Oppdragsgiver: **Oslo Havn KF**

Oppdragsnr.: **5197429** Dokumentnr.: **RIM06**

Dato: 2020-07-02

► Stack 3.1, Sjursøya vest. Tillegg til søknad om utfylling i sjø

Figur 2 Tidligere planlagt utfylling. Figuren er i sin helhet hentet fra NGI rapport 2017-0064-03R: Utfylling i bassenget på Sjursøya vest.

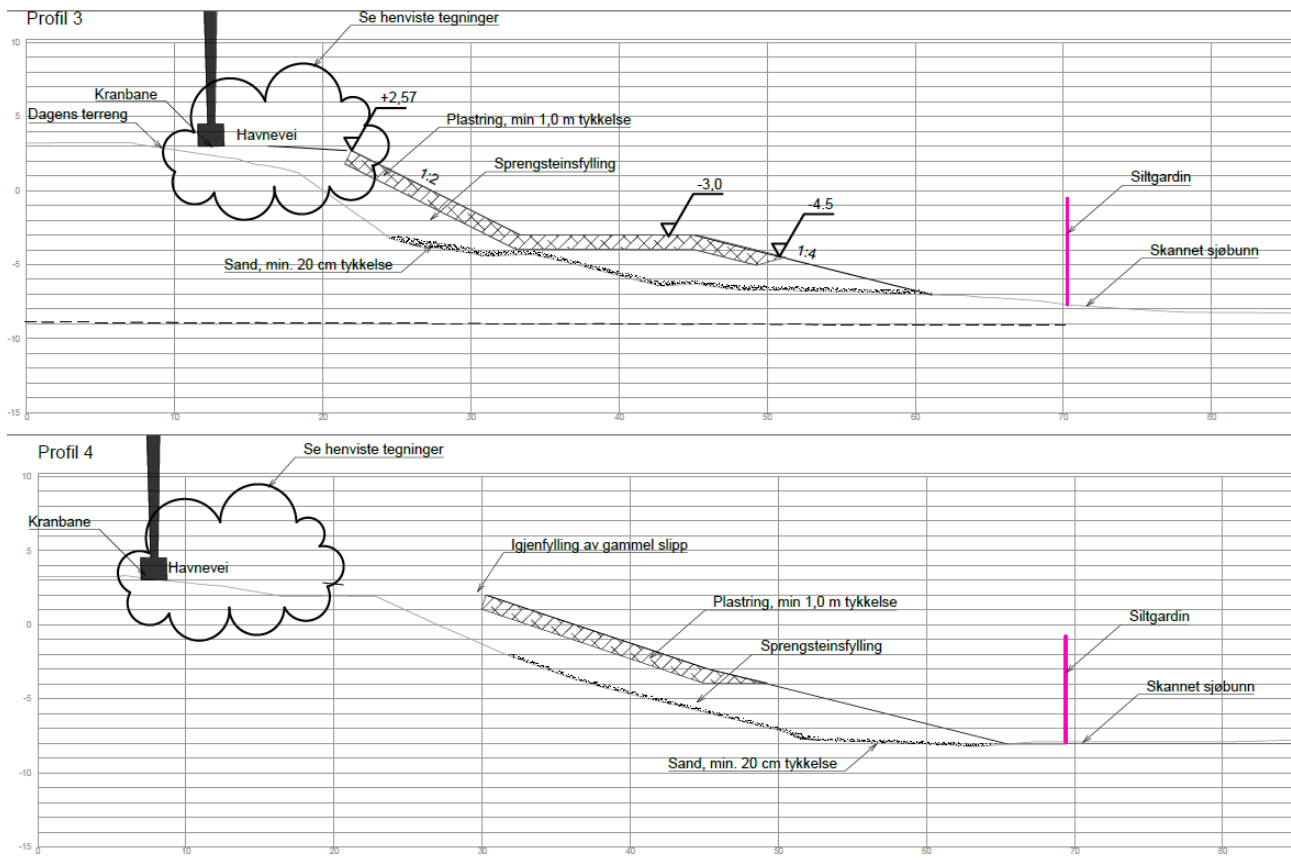
Gjeldende tillatelse omfatter utlegging av inntil 15.400 m³ masser i sjø innenfor et areal på 4.900 m². Det er også gitt tillatelse til å etablere en motfylling i sjø på 4000 m³. Tegning av tidligere planlagte utfylling er gitt i Figur 2.

Figur 3 Nytt forslag til utfylling i bukta er vist med lyseblå farge og inkluderer området for motfylling. Profil 3 og 4 er gitt i Figur 4. Foreslått plassering av siltgardin er gitt med rosa strek rundt brygge for utrykningsbåter nord i bukta.

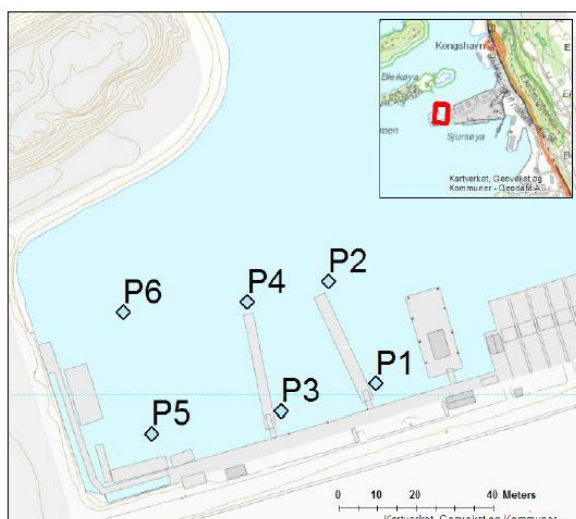
For en helhetlig utvikling av området innerst i bukta og økt gjenbruk av masser lokalt, er det ønskelig å utvide utfyllingen østover i bukta, over slippen. Detaljtegninger er gitt i Figur 3 og Figur 4.

Endelig volum for ny utfylling, inkludert motfylling er beregnet å være 25 000 m³ over et areal på i underkant av 7000 m².
